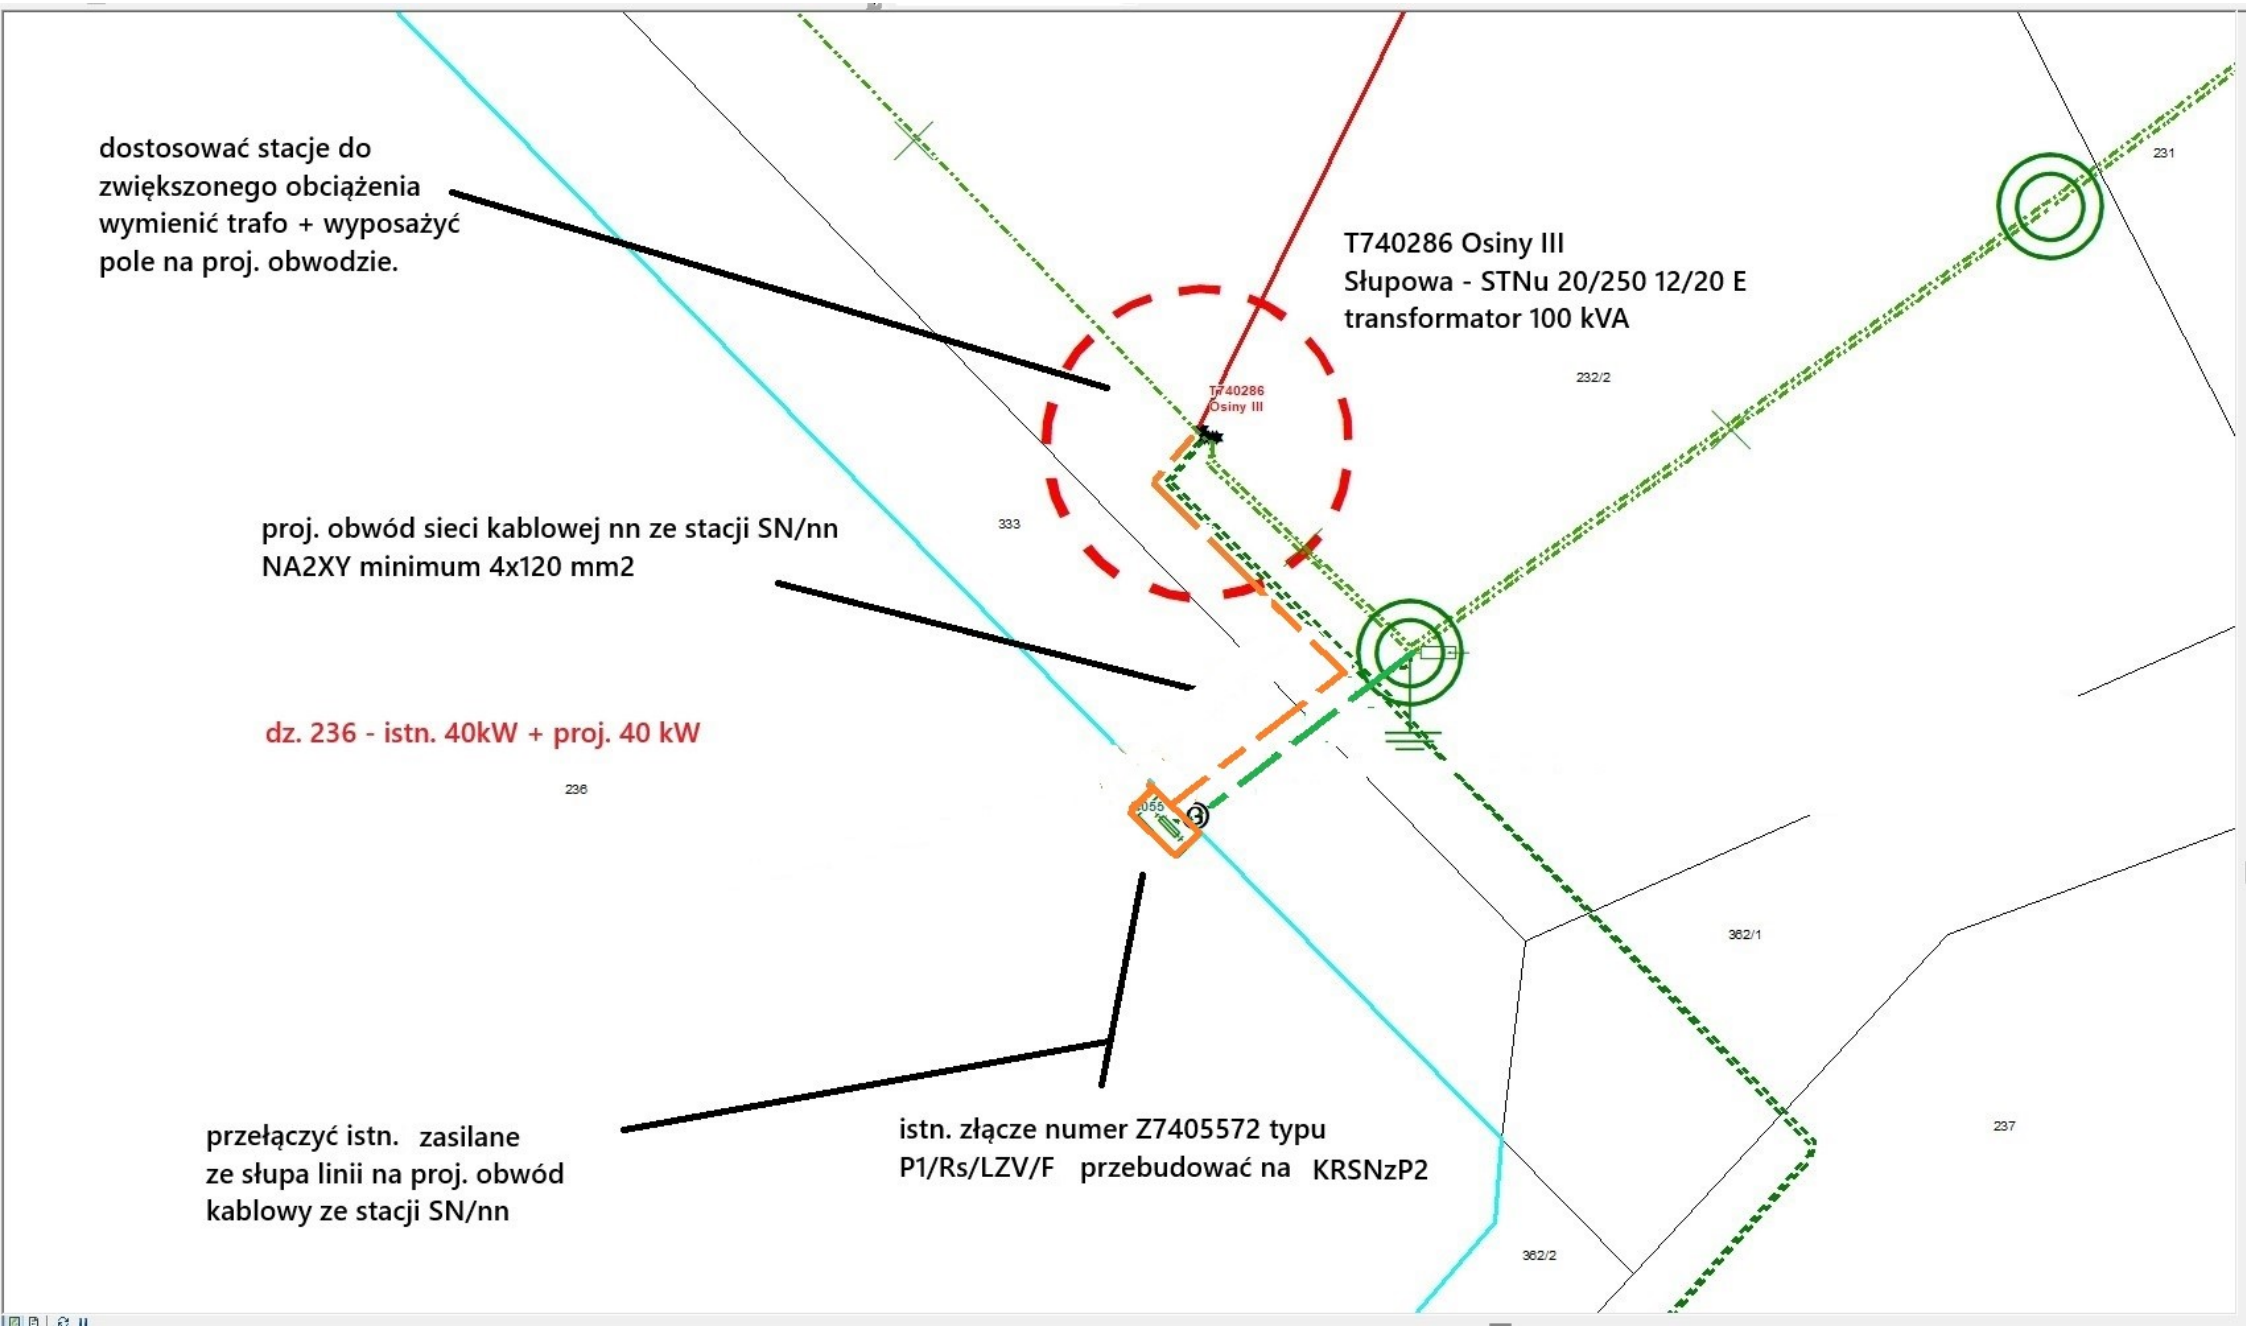
dostosować stacje do
zwiększonego obciążenia
wymienić trafo + wyposażyć
pole na proj. obwodzie.
T740286 Osiny III
Słupowa - STNu 20/250 12/20 E
transformator 100 kVA
T740286
Osiny III
proj. obwód sieci kablowej nn ze stacji SN/nn
NA2XY minimum 4x120 mm2
dz. 236 - istn. 40kW + proj. 40 kW
przełączyć istn. zasilane
ze słupa linii na proj. obwód
kablowy ze stacji SN/nn
istn. złącze numer Z7405572 typu
P1/Rs/LZV/F przebudować na KRSNzP2
231
232/2
333
236
362/1
237
362/2
